ДОСТУПНОСТИ

«Ставропольский» филиал ФГУП

Г.Ставрополь, ул. Партизанская, д. 41-Б

АКТ ОБСЛЕДОВАНИЯ
объекта социальной инфраструктуры
К ПАСПОРТУ ДОСТУПНОСТИ ОСИ
№ ___

Фото 2.7

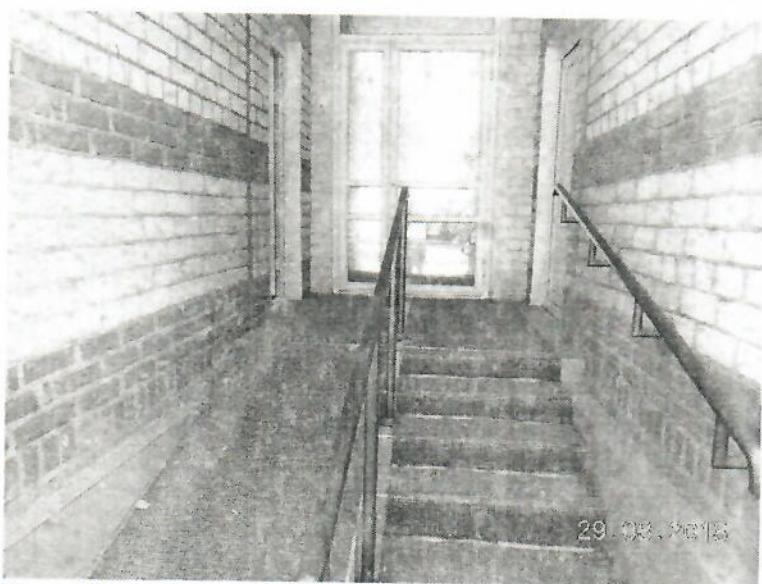
2.1	Лестница (наружная)	есть		2.6, 2.7	Краевые прости лестницы не обозначены контрастно, перед подъемом и спуском на лестницу отсутствуют предупреждающие тактильные указатели.	C	Обозначить краевые прости лестницы яркой контрастной маркировкой.

2.2	Пандус (наружный)	есть		2.6, 2.7	Уклон пандуса дополнительного входа круче 8% (28,5%), у пандуса отсутствует поручень на высоте 0,7 м и поручни со стороны стены здания.	K	Т.к. для К предусмотрен доступ в здание через основной вход, допускается оставить в варианте исполнения. Разместить рядом с нижней площадкой пандуса основного входа кнопку вызыва помощника и/или информационную табличку с телефоном сотрудника, ответственного за оказание ситуационной помощи инвалидам	Текущи й ремонт

2.3	Входная площадка (перед дверью)	есть		2.1- 2.3, 2.6, 2.7	Перед входами в здание отсутствуют кнопки вызыва помощника,	K,O, C	Обустроить рядом с дверьми основного входа кнопку вызыва помощника на высоте от 0,85 до 1,1 м и обозначить	Текущи й ремонт

Для адаптации зоны необходимо обозначить краевые проступи лестницы яркой контрастной маркировкой. Рекомендуется обустроить перед подъемом и спуском на лестницу предупреждающие тактильные указатели с контрастной нескользящей поверхностью. Разместить рядом с нижней площадкой пандуса основного входа кнопку вызова помощника и/или информационную табличку с телефоном сотрудника, ответственного за оказание ситуационной помощи инвалидам. Обустроить рядом с дверьми основного входа кнопку вызова помощника на высоте от 0,85 до 1,1 м и обозначить ее специальной пиктограммой на контрастном фоне, размер пиктограммы 0,2x0,2 м. Рекомендуется также обустроить информационные таблички с телефоном сотрудника, ответственного за оказание ситуационной помощи инвалидам. Рекомендуется обустроить перед входной дверью основного входа предупреждающие тактильные указатели с контрастной нескользящей поверхностью. Предусмотреть в плане капитального ремонта увеличение ширины дверных проемов основного входа в свету до не менее 0,9 м. До этого времени обеспечить оказание ситуативной помощи инвалидам, передвигающимся на кресле-коляске, в преодолении дверных проемов со стороны сотрудника учреждения. Устранить пороги дверей основного входа, занизить до высоты не более 0,014 м или обустроить пороговые пандусы. Обустроить в нижней части стеклянного дверного полотна дверей противоударную полосу с высотой не менее 0,3 м от поверхности пешеходного пути. Обустроить на прозрачном полотне дверей яркую контрастную маркировку на высоте 0,9-1,0 м и 1,3-1,4 м. Обозначить ручки входных дверей яркой контрастной маркировкой.

Фото 5.6

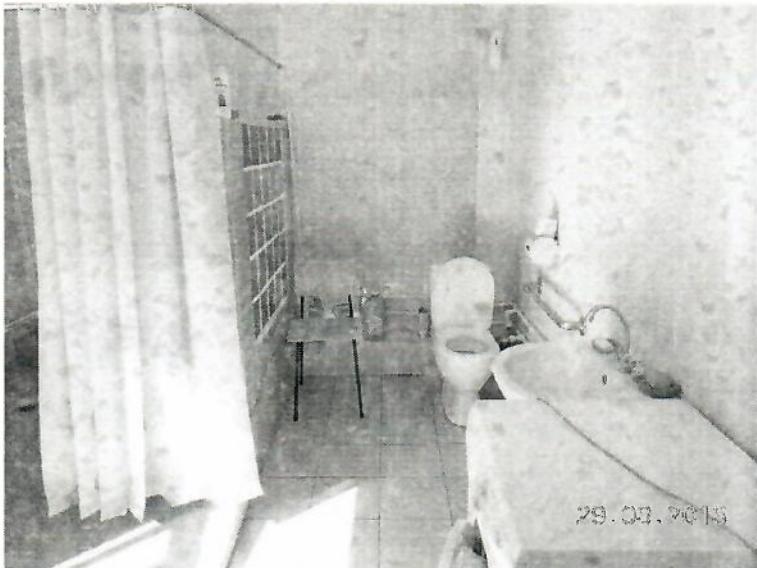
5.2	Душевая/ ванная комната	есть	5.6, 5.7	Замечания отсутствуют.	-	-	-	-
5.3	Бытовая комната (гардеробная)	нет		-	-	-	-	-
ОБЩИЕ требования к зоне	Не менее одной универсальной кабинки, доступной для всех категорий граждан: - в общественных уборных, - в общественных зданиях, - производственных зданиях, - в любых общественных зданиях (при численности посетителей 50 человек и более или при продолжительности нахождения посетителя в здании 60 мин и более) Установка поручней, штанг, поворотных или откидных сидений: - в универсальной кабине, - в других санитарно-гигиенических помещениях для всех категорий граждан, в том числе инвалидов

Фото 7.1

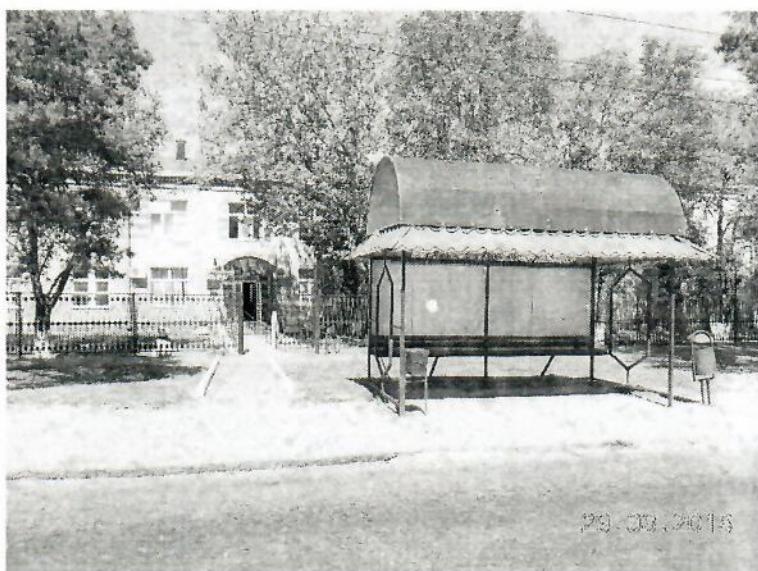
7.1	Остановка транспорта	есть		7.1, 7.2	Замечания отсутствуют.	-	-	-
7.2	Путь (пути) движения к объекту	есть		7.1, 7.2	Отсутствует визуальное и тактильное обозначение препятствий на пути движения от остановки общественного транспорта к входу в здание.	C	Обратиться в органы местного самоуправления по вопросу о проведении работ по обустройству визуального и тактильного обозначения препятствий на пути движения от остановки общественного транспорта к объекту.	Теку щий ремон т

Для адаптации зоны необходимо обратиться в органы местного самоуправления с письмом о проведении работ по обустройству визуального и тактильного обозначения препятствий на путях движения от остановки общественного транспорта к объекту.
